NOTICE DE SÉCURITÉ/NOTIFICATION URGENTE

Sujet : Système de positionnement du patient en radiothérapie
 ExacTrac Dynamic :
 si la détection automatique des marqueurs implantés échoue,
 il est possible qu'un comportement inattendu de l'affichage
 permette à l'utilisateur de passer au traitement sans
 l'application d'un décalage dépassant les tolérances
 prédéfinies

Référence produit : ExacTrac Dynamic 1.0.0, 1.0.1, 1.0.2

Numéro de réf. Brainlab : CAPA-20210210-002387

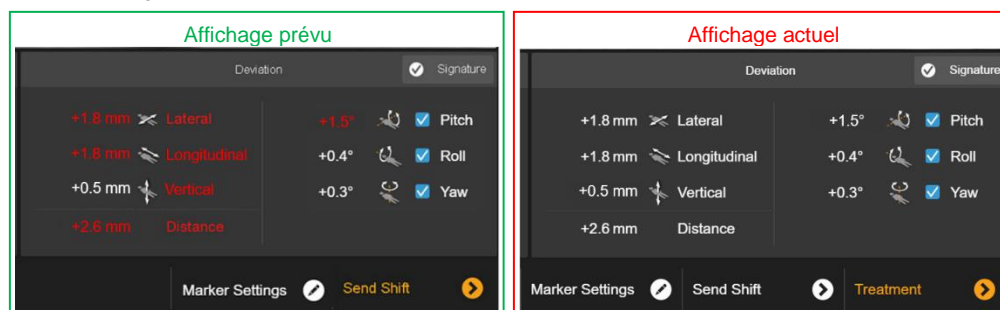
Brainlab a découvert que la mise en surbrillance et le guidage utilisateur décrits ci-dessus pouvaient ne pas fonctionner comme indiqué pour la procédure avec marqueurs implantés si la détection automatique des marqueurs échoue. Consultez la figure 1, elle montre l'affichage prévu et l'affichage actuel de la page X-ray Verification (Contrôle par radiographies) / X-ray Repositioning (Reposition radio).

Le comportement imprévu de l'affichage est dû à des incohérences internes du logiciel, qui considère que le décalage calculé est dans les tolérances prédéfinies (quelles que soient les valeurs réelles). Cela entraîne généralement deux problèmes d'affichage imprévus :

- A. Les valeurs du décalage calculées dépassant les tolérances prédéfinies apparaissent en blanc (plutôt qu'en rouge comme prévu)
- B. Le bouton Treatment (Traitement) est affiché (au lieu d'être masqué comme prévu)

1. Lors de X-ray Verification (Contrôle par radiographies) / X-ray Repositioning (Reposition radio), si vous utilisez la procédure avec marqueurs implantés, examinez soigneusement le décalage calculé afin de vérifier s'il est dans les tolérances prédéfinies.
2. Si le décalage dépasse les tolérances radiographiques prédéfinies, appliquez-le avant de passer au traitement.
3. Laissez toujours la fonction Beam Hold Control (Contrôle interruption irradiation) activée. Si le système interrompt automatiquement l'irradiation, ne sélectionnez pas « Ignore » (« Ignorer »), vérifiez plutôt la position du patient en tenant compte de tous les éléments susmentionnés.

Figure 2. Page Patient Monitoring (Surveillance du patient) avec les valeurs du décalage affichées dans la vue Surface Tracking (Suivi de surface) : les valeurs intègrent le décalage radiographique précédent et sont actualisées en temps réel au cours de la surveillance du patient

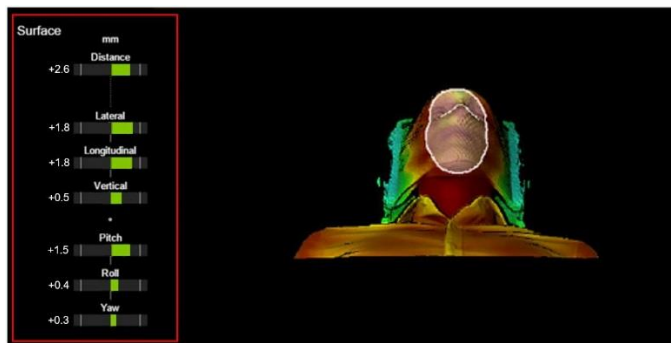
Si l'effet se produit et que l'utilisateur passe au traitement sans appliquer un décalage dépassant les tolérances de décalage radiographique prédéfinies, l'écart potentiel maximal par rapport à la position cible du patient se limite aux tolérances du suivi de surface définies au cours de la préparation du patient (valeur maximale autorisée par le système : 5 mm/5°). Dans la mesure où la surveillance basée sur le suivi de surface fonctionne comme prévu, des écarts plus importants sont peu probables, sauf si la fonction Automatic Beam Hold (Contrôle interruption irradiation) n'est pas utilisée et que les informations affichées sur la page Patient Monitoring (Surveillance du patient) sont ignorées.

Concrètement, si l'utilisateur passe à la surveillance sans appliquer le décalage de X-ray Verification (Contrôle par radiographies) / X-ray Repositioning (Reposition radio) calculé, l'écart par rapport à la position cible du patient est également visible sur la page Patient Monitoring (Surveillance du patient) dans la vue Surface Tracking (Suivi de surface). Les valeurs du décalage affichées intègrent le décalage radiographique précédent et sont actualisées au cours de la surveillance en temps réel basée sur les données acquises avec le suivi de surface.
